Odpowiedź na zapytanie z dnia 24.02.2010 dotyczącego przetargu nieograniczonego „Przebudowa ulicy Tropinka w Białowieży” znak sprawy IP. 34-2/2010.

Stan istniejący rys nr 1.

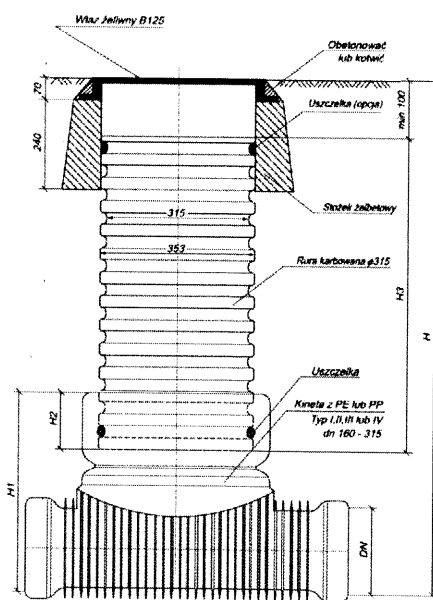
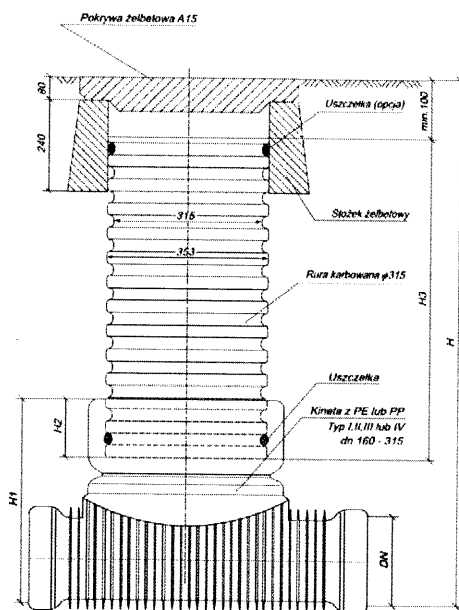
1. „Prosimy o przesłanie rozwiązania technologicznego dotyczącego pozycji 2.1.1.14 (Wymiana pokryw betonowych na żeliwne stożkowe typu średniego na studniach kanalizacyjnych – szt. 33) w zakresie przebudowy studni sanitarnych w/w zadaniu.”?

W zakres wchodzi wymiana pokrywy żelbetowej na żeliwną wraz z ze stożkiem żelbetowych. (z powodu ich braku)
